Nábřeží řeky Svratky - Realizace protipovodňových opatření  
města Brna – etapy VII a VIII (ORG 2267)

### ZL 48

- SO 07.18.f - Hradidlová komora HKB-14 -bourání štoly na stávajícím potrubí

**Důvodová zpráva – změnový list č. 48  
Hradidlová komora HKB14 – bourání štolý na stávajícím potrubí**

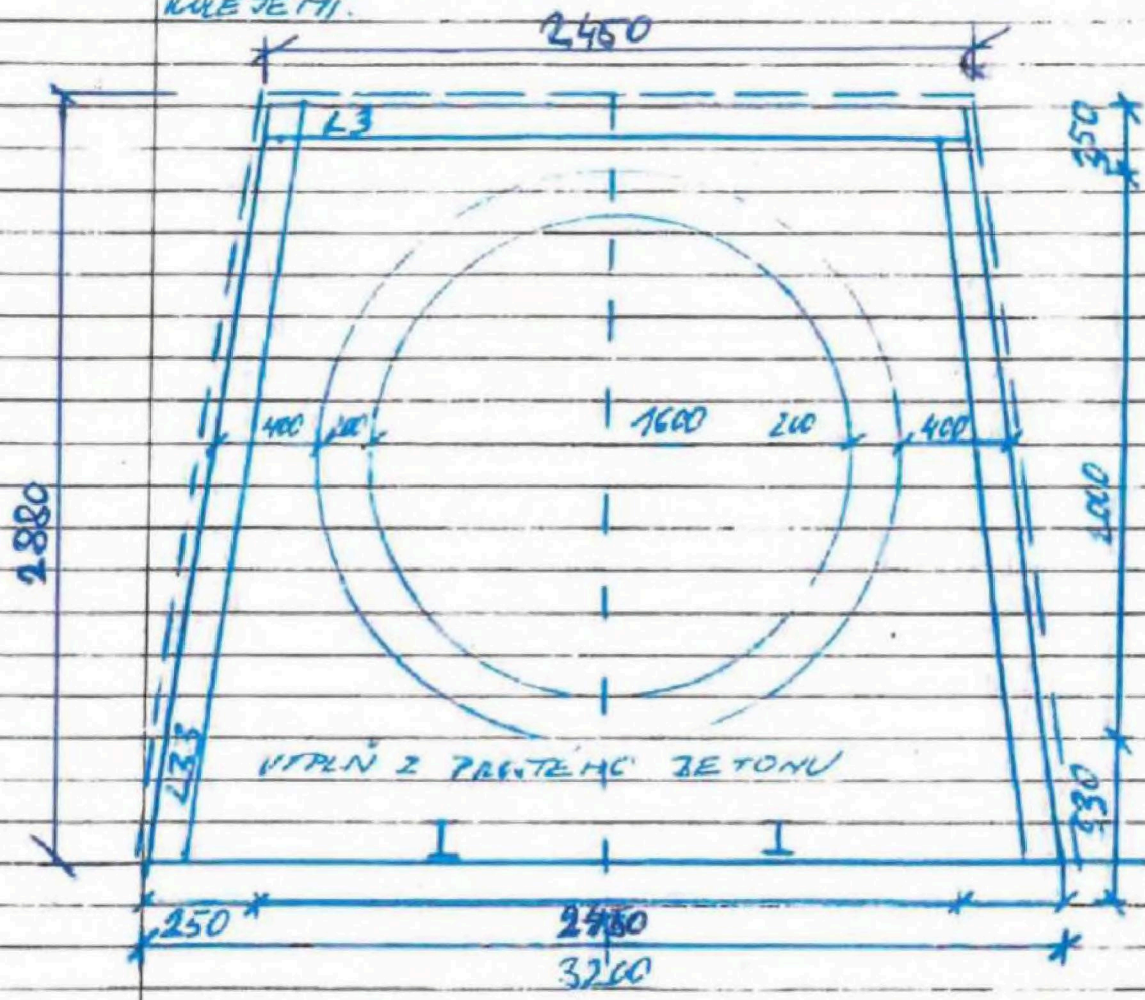
12124 ZÁPIS ZHOTOVITĚLE :

1. PÓMCA AKO ZENÍ HKB 19 B100 NAD PÓMCA  
ZADÁNÍ 2. PAVITOKU 74017 1.7 ROVRÓNI  
PÁVITOKU SÍLÍ KALDÍVET 15,2 m<sup>3</sup> PAVITOKU  
ZETONU S DÍLNÍ VÝTVZÍ. PAVITOKU, PAVITOKU A  
KALDÍVETI.

PLOCHA VÝTVZU :	8,136 m <sup>2</sup>
PLOCHA DN 1600 :	2,01 m <sup>2</sup>
PLOCHA VÝPLNĚ :	6,126 m <sup>3</sup>
DÉLKA VÝPLNĚ :	2,47 m <sup>3</sup>
PAVITOKU ZETON	15,132 m <sup>3</sup>
